女川原子力発電所2号機
敷地の地形，地質・地質構造について
(コメント回答)

平成29年 3月24日
東北電力株式会社

審査会合(H28.11.18)におけるコメント

【淡水貯水槽底盤の地質、地質構造】

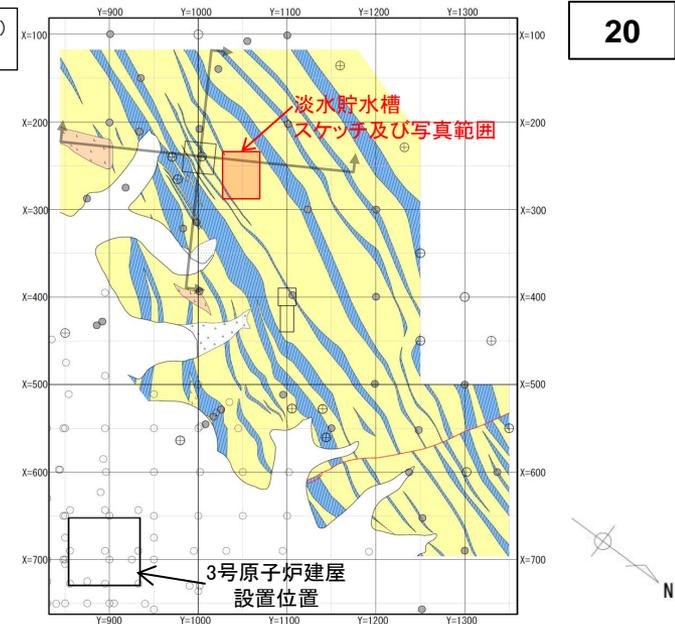
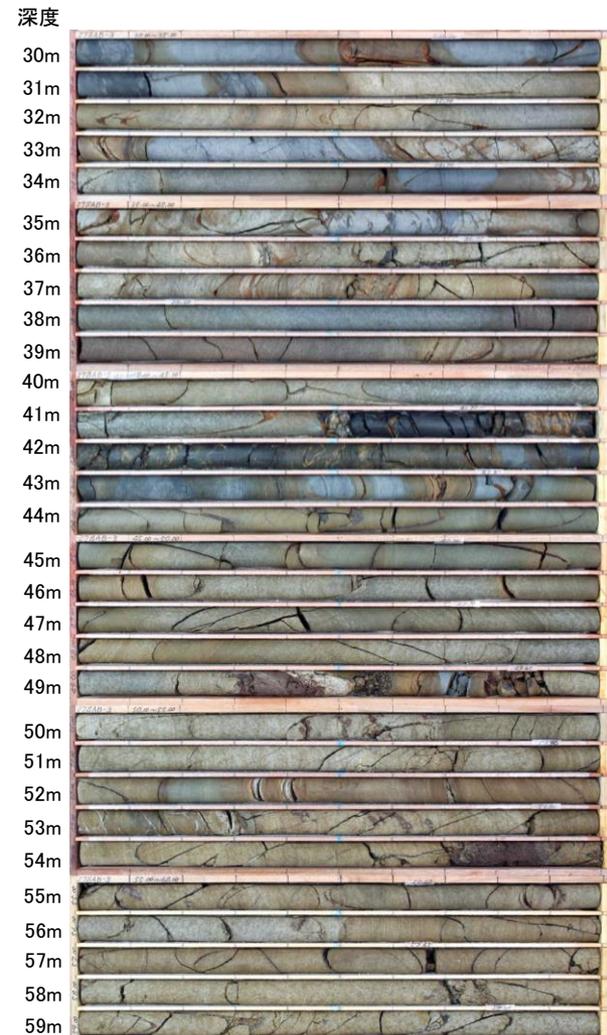
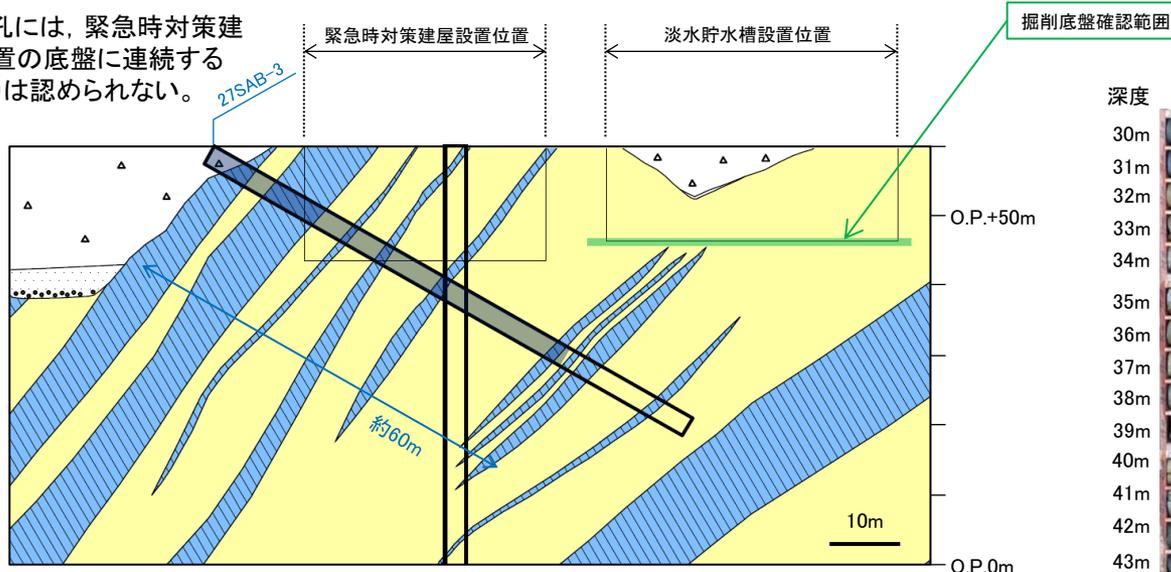
No.	コメント 時期	コメント内容	掲載頁	
			説明資料	補足説明資料
S152	平成28年11月18日 第417回審査会合	淡水貯水槽底盤スケッチに記載されている小断層について、比較的破碎幅があり、連続性のある断層に該当しない理由を説明すること。	—	p25-p26
S153	平成28年11月18日 第417回審査会合	TF-1断層の薄片観察結果のうち、せん断に伴う変形という観点から、細粒のカルサイト結晶の配列や縁辺部が丸くなった塊状・礫状のカルサイトについて再検討すること。	p101, p107-p108, p114, p121-p122, p153	—
S154	平成28年11月18日 第417回審査会合	OF-4断層の薄片観察結果のうち、2箇所緑泥石の関係、緑泥石脈中の黒破線の意味、スメクタイト中に取り残されたように分布する緑泥石の説明、石英脈と最新面やせん断との関係等について、資料で詳しく説明すること。	p128, p131-p134	—
S155	平成28年11月18日 第417回審査会合	断層の薄片観察を実施した試料と熱水環境を論じた試料が異なることから、データの補強について検討すること。	p138	—
S156	平成28年11月18日 第417回審査会合	現状の薄片観察結果に対する補強として、断層のせん断による変形と熱水に伴う鉱物の晶出の時系列を統合的に整理し、熱史との関係から地質学的なプロセスを良く考えに入れて、総合的な評価として構築すること。	p136, p156-p157	—

- 淡水貯水槽底盤には、比較的破碎幅があり、連続性のある断層は分布していないことを確認している。
- なお、小断層が数本認められるが、連続性に乏しく、変位量が小さいこと(概ね10cm程度)を確認している。
